03/ESC/RB/06/2023

WYJAŚNIENIE treści SWZ i ZMIANA treści SWZ

Dotyczy: postępowania o udzielenie zamówienia publicznego prowadzonego w trybie przetargu nieograniczonego, na podstawie art. 132 ustawy Prawo zamówień publicznych, na pn. Przebudowa systemu ciepłowniczego miasta Ozimek poprzez zabudowę wysokosprawnej kogeneracji i dostosowanie do warunków systemu efektywnego, Zadanie częściowe nr 1 - zabudowa układu wysokosprawnej kogeneracji z zastosowaniem silnika spalinowego gazowego – kotłownia gazowa Plac Wolności 8 w Ozimku.

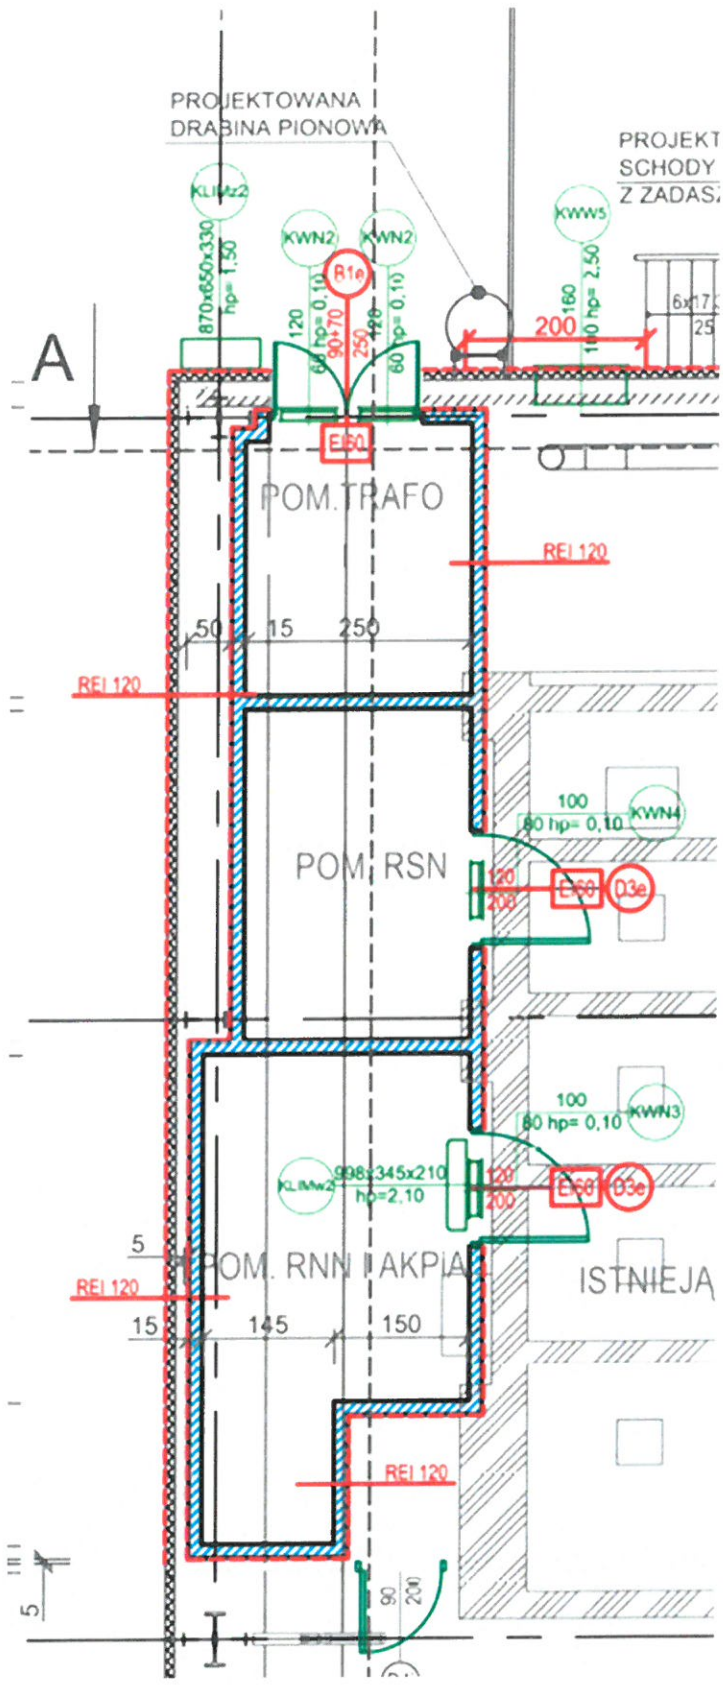
Proszę o doprecyzowanie przekrojów kanałów na rys. T-03 na instalacji wentylacji wywiewnej w pomieszczeniach RSN, Trafo, RNN i AKPiA.

Przekroje kanałów instalacji wentylacji w pomieszczeniach RSN, Trafo, RNN i AKPiA zostały opisane w projekcie wykonawczym, w części *T3TH* -> 2.2. *Dobór urządzeń* -> 2.8. *Układ technologiczny – instalacja wentylacji* oraz przedstawione na rysunku A-03.

Zaktualizowany rysunek A-03 został dołączony do pisma z dnia 20.10.2023 r. , w odpowiedzi na pytanie nr 2 z Wniosku 39.

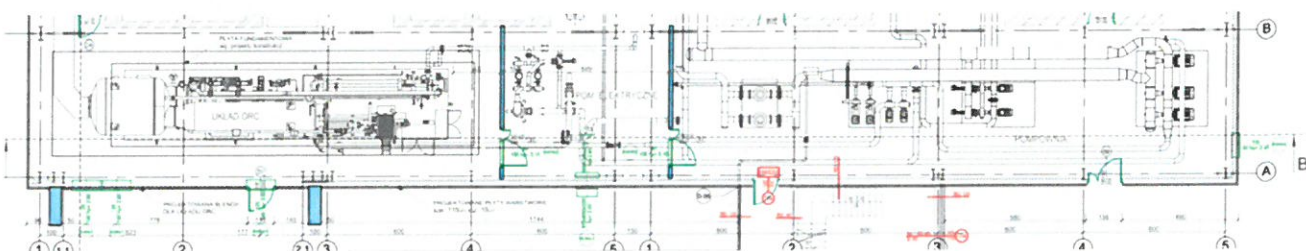
Proszę o doprecyzowanie przekrojów kanałów na rys. T-03 na instalacji wentylacji wywiewnej w pomieszczeniach pompowni, elektrycznym oraz ORC.

Przekroje kanałów instalacji wentylacji w pomieszczeniach pompowni, elektrycznym oraz ORC zostały opisane w projekcie wykonawczym, w części T3TH -> 2.2. Dobór urządzeń -> 2.2.8. Układ technologiczny – instalacja wentylacji oraz przedstawione na rysunku A-03.

Zaktualizowany rysunek A-03 został dołączony do pisma z dnia 20.10.2023 r., w odpowiedzi na pytanie nr 2 z Wniosku 39.

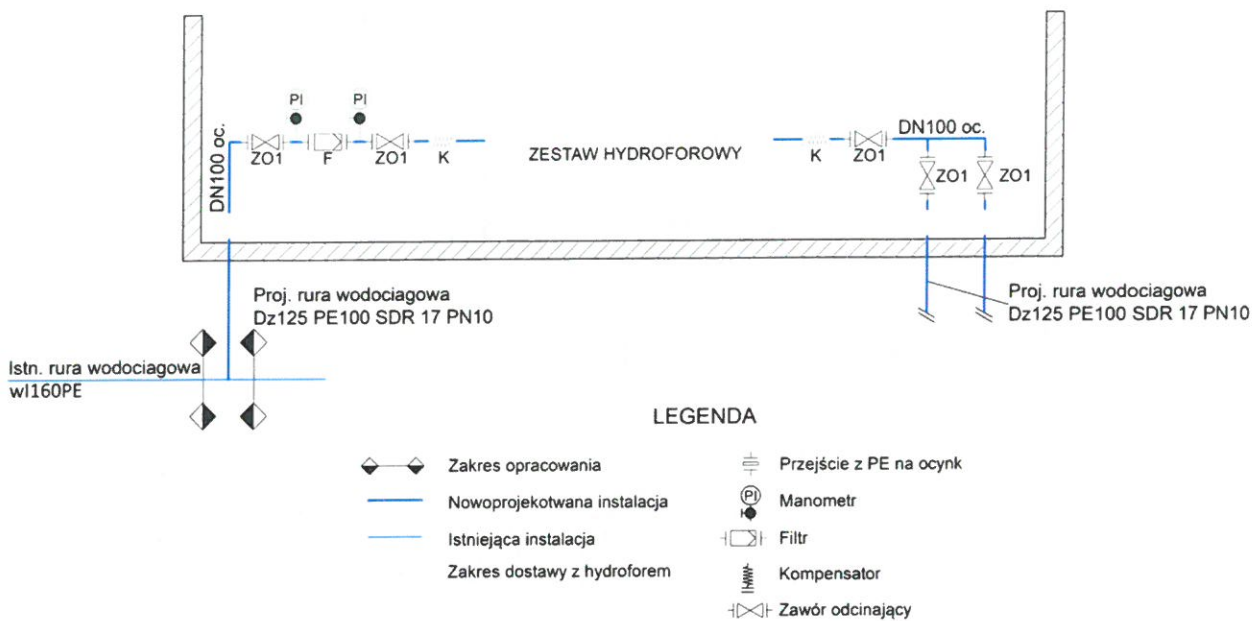
W wyjaśnieniu 1_Wyjaśnienia treści SWZ i Zmiana treści SWZ_13102023 w odpowiedzi na pytanie 29 zadane dnia 25.08.2023 r. nie zawiera rozwiązania hydraulicznego podłączenia hydroforu. Proszę o przedstawienie rozwiązania projektowego sterowania oraz podłączenia.

Zgodnie z założeniami projektowymi projektowany układ hydroforowy wyposażony będzie w szafę sterowniczą. Układ sterowania zabudowany w szafie o stopniu ochrony IP54. Zaprojektowano sterowanie kaskadowe (dwustanowe: załącz/wyłącz). Jednostką zarządzającą będzie mikroprocesorowy regulator. W przypadku awarii regulatora – układ sterowania pozwala przejść na ręczny tryb pracy. Schemat podłączenia na rysunku poniżej. Instalacja elektryczna hydroforni została przedstawiona na rys. E-37.

Opis dot. podłączenia i wykonania instalacji znajduje się w punkcie 2.5. *Instalacja wodociągowa – ppoż.* w części T3TH projektu wykonawczego.

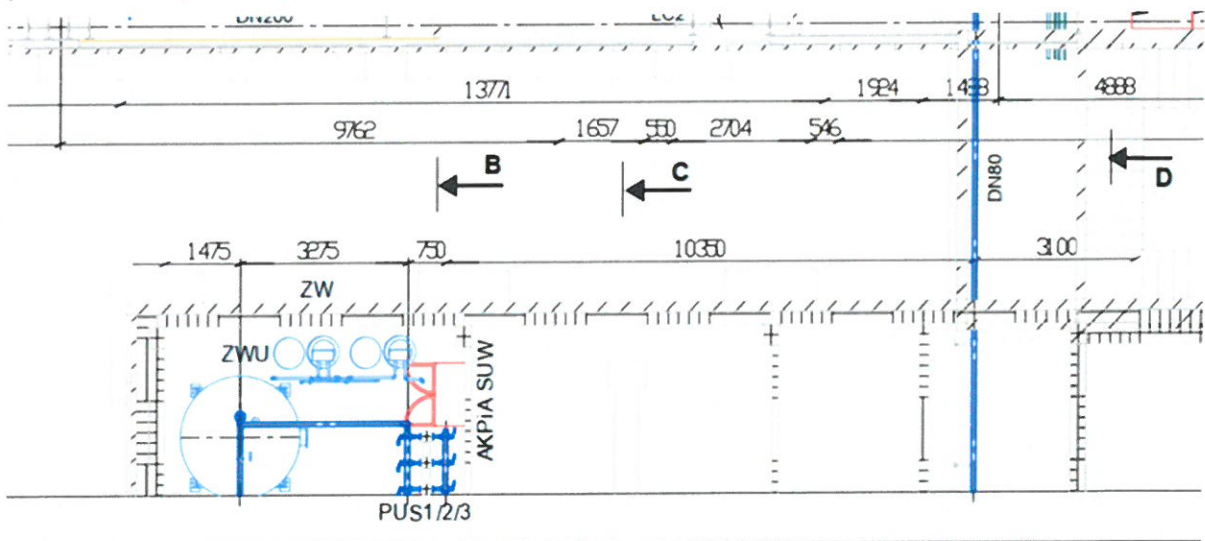
Proszę o przedstawienie rozprowdzenia instalacji wody uzdatnionej do stacji uzupełnienia zładu, brak jest pełnego rzutu instalacji, na rysunku T-05 jest instalacja ucięta. Prosimy o przedstawienie rozwiązania proejktowego zgodnego ze schematem technologicznym przedstawionym na rysunku T-01 wraz z całym rurarzem.

Zamawiający załącza rysunek T-05.1 - w załączniku do odpowiedzi (folder: Wniosek 47, pytanie nr 10).

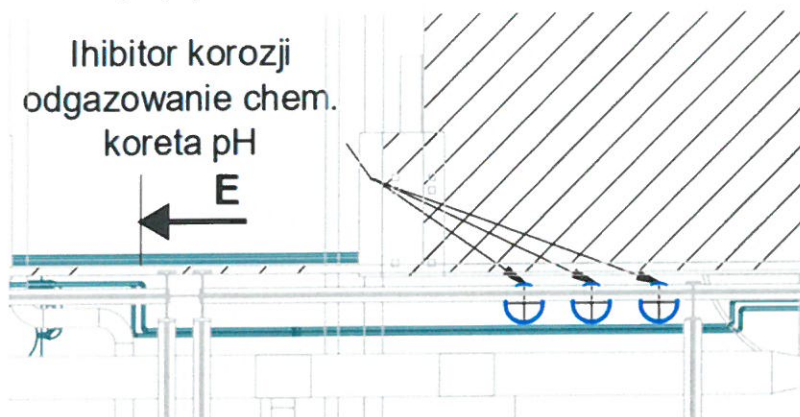
Prosimy o przedstawienie sposobu połączenia układu chemicznego środków z instalacją do uzdatniania wody. Prosimy o przedstawienie na rzucie przebiegu tras w/w instalacji oraz lokalizacji wpięcia.

Na rysunku T-05 została przedstawiona lokalizacja odgazowania chemicznego, inhibitora korozji oraz korekty pH. Podłączenie ww. instalacji należy wykonać według schematu technologicznego T-01 (3x DN15).
